ГОСУДАРСТВЕННЫЙ  
ИНСТИТУТ ПО ПРОЕКТИРОВАНИЮ  
СИГНАЛИЗАЦИИ, ЦЕНТРАЛИЗАЦИИ,  
СВЯЗИ И РАДИО  
НА ЖЕЛЕЗНОДОРОЖНОМ  
ТРАНСПОРТЕ

## УКАЗАНИЕ

30.03.99 № 1247/1414

Об устранении недостатков  
в схеме включения сигнальных  
реле НС, НДС (ЧС, ЧДС) в ТМП  
МРЦ 13, ЭЦ-4, ЭЦ-9, ЭЦ-12,  
ЭЦ-12-83, ЭЦ-12-90 и др.

Приложение. Схема включения реле НОПВИ и НДОПВИ.

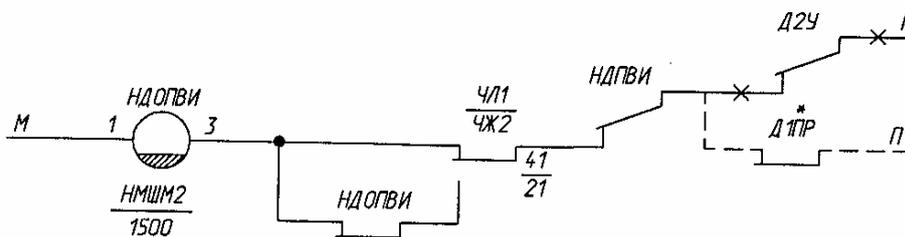
Для исключения этого недостатка необходимо в ТМП и в действующие устройства внести изменения в соответствии с рисунком на странице 3.

В соответствии с изменениями по рисунку на странице 3 при закрытии для капитального ремонта пути ИПП и организации движения по пути 2УП реле Д2УР будет обеспечено после окончания регулировки и изъятия дужки 41-42; открытие светофора Н для уборки хозяйственной техники с перегона будет происходить с выдержкой времени. Аналогично для другого пути.

\* Контакты реле Д2УР, Д1ПР вводятся при расстоянии от входных светофоров Н, НД (Ч, ЧД) до станционного переезда менее трогания с места. Контакт Д2У в схему НДОПВИ введен ошибочно. Для других альбомов изменения должны быть выполнены аналогично.
